Høringsuttalelse - Frivillig vern av skog - Utviding av eksisterende naturreservat og nye naturreservat.

Uttalelse til høring av verneplaner for utvidelse av eksisterende naturreservater og nye naturreservater i kommunene Fyresdal, Kviteseid, Nissedal, Notodden, Seljord og Tokke i Telemark

HØRINGSINNSPILL - VERNEPLANER FOR UTVIDING AV EKSISTERENDE NATURRESERVAT OG NYE NATURRESERVAT I KOMMUNANE FYRESDAL - KVITSEID - NISSEDAL - NOTODDEN, SELJORD OG TOKKE

NVE's svar til Høyring - Frivillig vern av skog - Verneplanar for utviding av eksisterande naturreservat og nye naturreservat i kommunane Fyresdal, Kviteseid, Nissedal, Notodden, Seljord og Tokke kommunar

Figur 1: eksempel som viser klausulerte byggeforbudsbelter og klausulerte ryddebelter (her med en avstand mellom mastene på 13,75 meter)

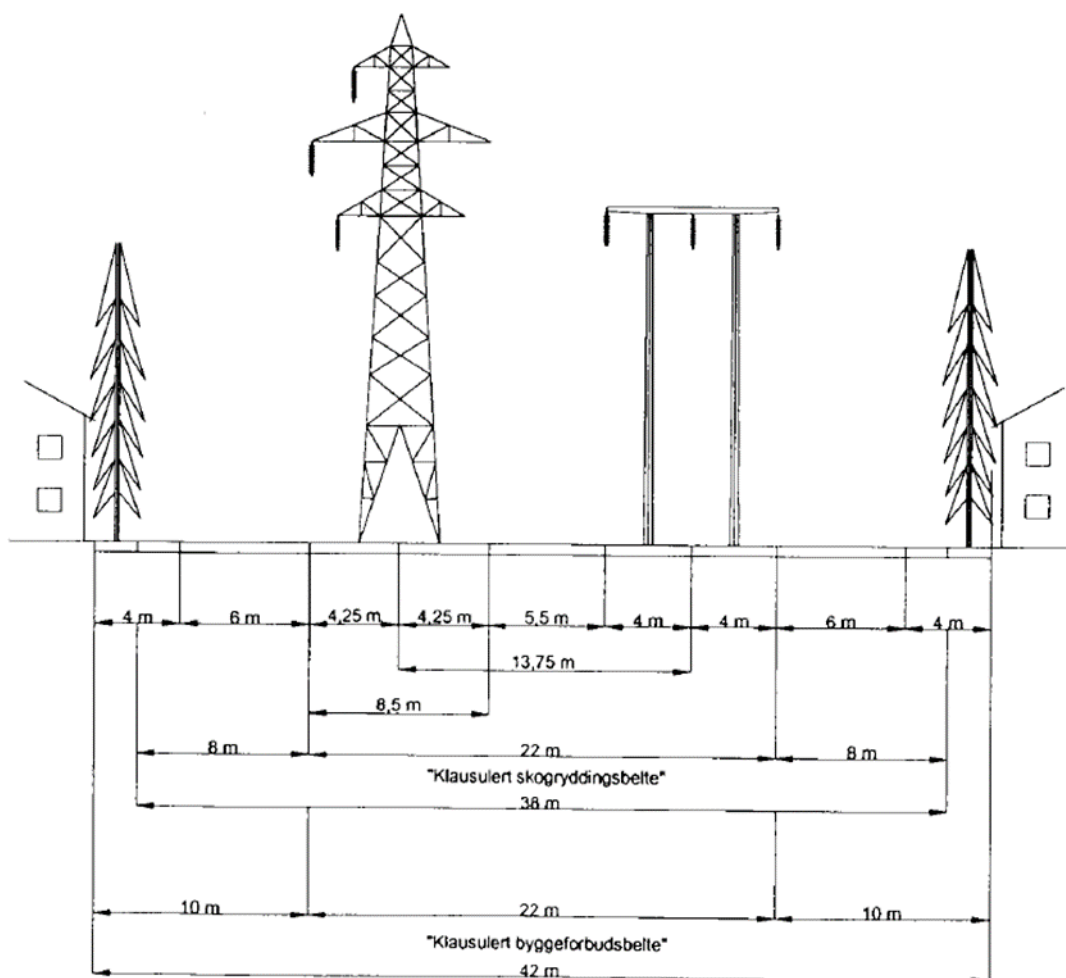
Nettselskapet har følgende kraftledninger etablert vest for det aktuelle verneplanområdet:

- 132kV Grønvollfoss – Nordagutu (luftledning – lengst ifra verneområdet)
- 132kV Svelgfoss – Rød (luftledning – nærmest verneområdet)

Kraftledningsanlegget har et klausulert byggeforbudsbelte som innebærer restriksjoner for arealbruken. Se vedlagt restriksjonsskriv. Videre har kraftledningsanlegget et klausulert ryddebelte, der nettselskapet kan gjennomføre hugst. Byggeforbudsbeltet og Ryddebeltet langs kraftledningene er:

- 132kV Grønvollfoss – Nordagutu:
 - Byggeforbudsbeltet er på 28 meter, 14 meter målt horisontalt og vinkelrett ut til hver side fra senterlinjen i mastearrangementet.
 - Ryddebeltet er på 24 meter, 12 meter målt horisontalt og vinkelrett ut til hver side fra senterlinjen i mastearrangementet.

- 132kV Svelgfoss – Rød:
 - Byggeforbudsbeltet er på 28,5 meter, 14,25 meter målt horisontalt og vinkelrett ut til hver side fra senterlinjen i mastearrangementet.
 - Ryddebeltet er på 24,5 meter, 12,5 meter målt horisontalt og vinkelrett ut til hver side fra senterlinjen i mastearrangementet.

Se eksempel på hvordan de ulike beltene kan etableres i figur 1.

Fortrinnsvis ønskes det foreslåtte verneområdet lagt utenom gjeldende klausulerte belter. Dette spesielt i de områdene der foreslått verneområde ligger nærme eksisterende ledningstraseer, Hagen og Brattekås.
